## 2019년도 문화재위원회

### 제12차 사적분과위원회 회의록

- ▣ 회의일시 : 2019. 12. 11. (수요일), 14:00 ~ 18:30
- ▣ 장 소 : 국립고궁박물관 회의실
- ▣ 출석위원 : 이재운, 강봉원, 김건수, 김문식, 김왕직,  
서동철, 유재춘, 이경찬, 이순희, 이승용,  
이승우, 이영식, 진상철, 한숙영(이상 14명)
- ▣ 심의내용 및 의결사항 : 이하 자료와 같음

### 7. 문화재 보존 영향 행위기준(안)

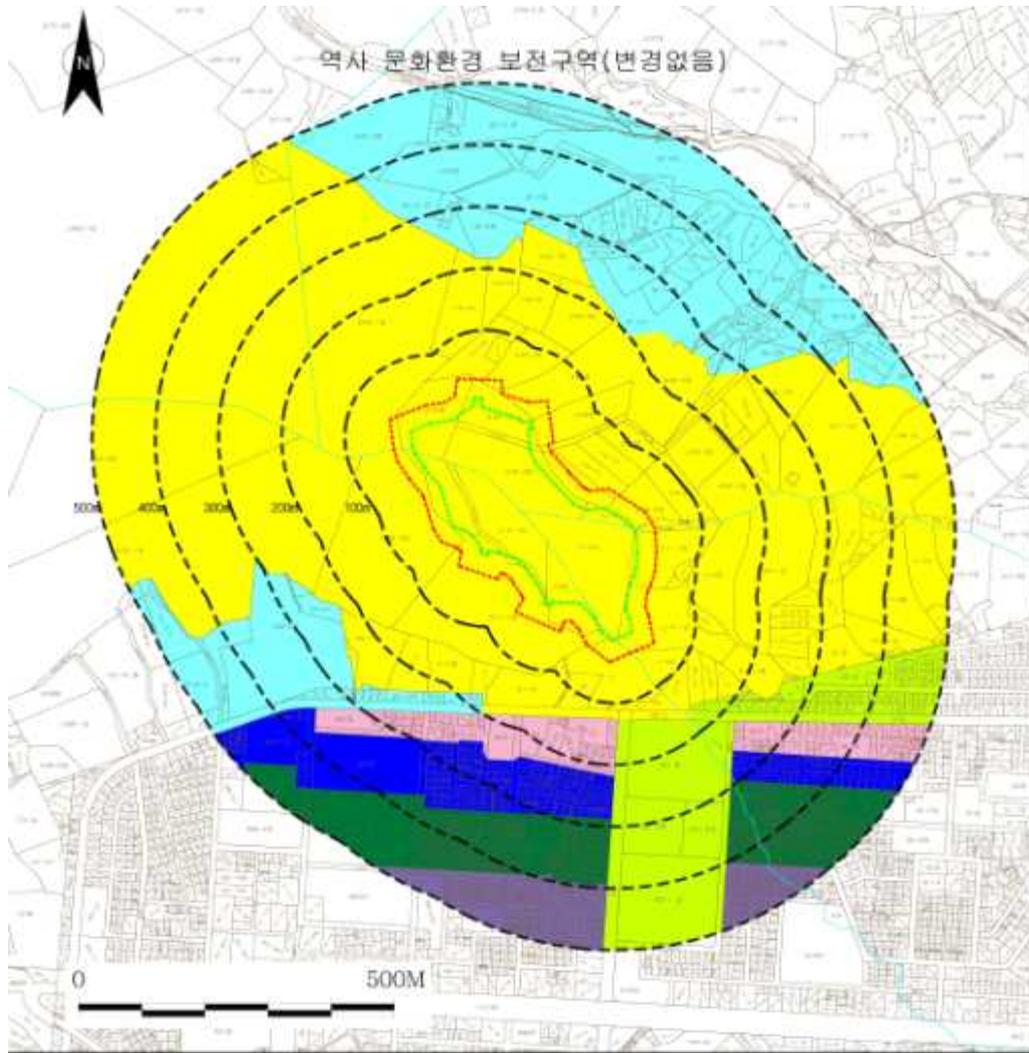
- 검토의견 : 주변은 기 개발된 도심으로서, 기존의 허용기준을 준용하되, 성곽에서의 조망에 관하여는 재검토 될 필요가 있을 것으로 사료됨.
